## CHLADIČ S UZÁVĚREM KOMPL. & DRŽÁK

chtěli bychom Vás seznámit se dvěma technickými změnami, které se týkají tříd ROTAX 125 MAX a 125 Junior MAX.

Chladič s uzávěrem kompletní č. 295922 je nahrazen **chladičem s uzávěrem kompl. č. 295927**.

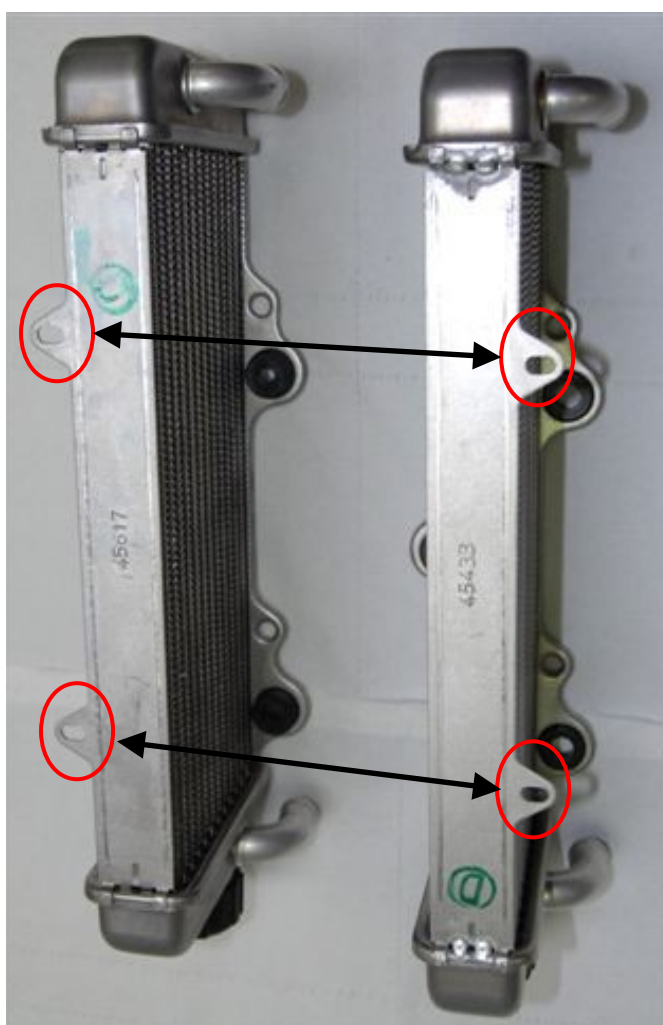
Pro všechny nadcházející chladiče se ouška chladiče (viz. obrázek výše) přesunula na druhou stranu.

Chladič s uzávěrem kompletní č. 295927 je již k dostání. Nově montované motory budou vybaveny tímto novým chladičem č. 295927.

Držák (držící destička) 224665 bude nahrazen **držákem 224666**.

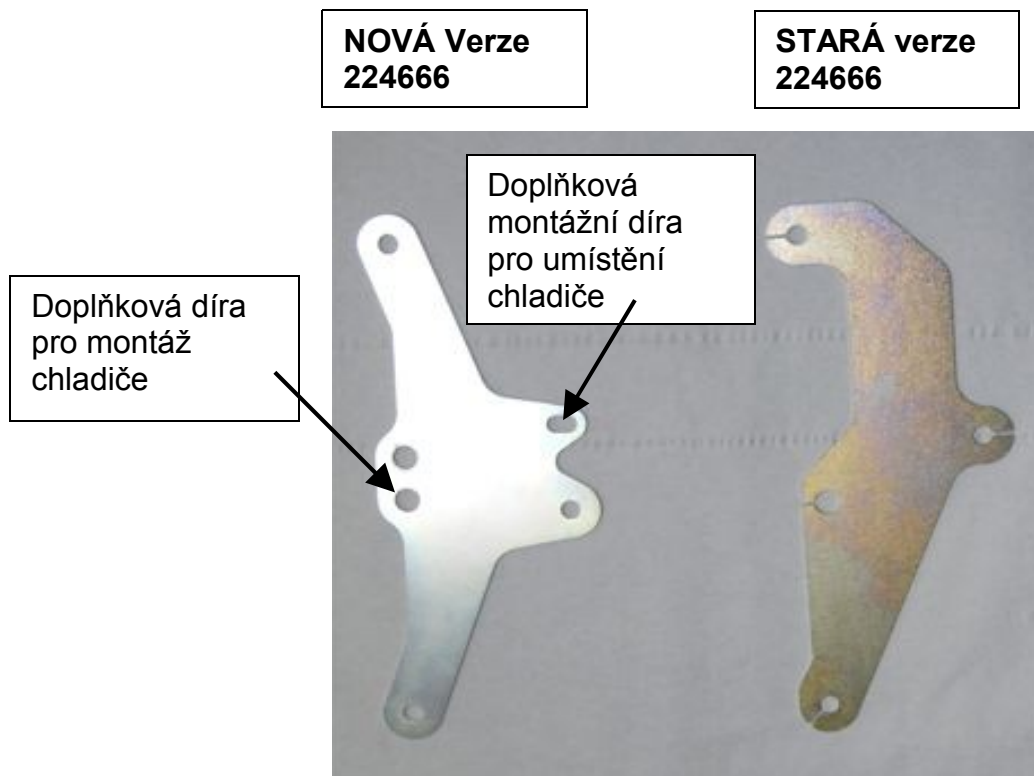
K zajištění většího proudu vzduchu k chladiči byla navržena ještě jedna montážní pro zvednutí chladiče. Větší proud vzduchu skrz chladič snižuje teplotu motoru. Doplnková montážní díra pro umístění chladiče v kombinaci s novou verzí oušek chladiče (295927) je zamýšlena pro všechny nadcházející aplikace chladičů.

Držící destička (držák) č. 224666 je k dostání od teďka. Nově montované motory budou vybaveny touto novou držící destičkou 224666 koncem března.
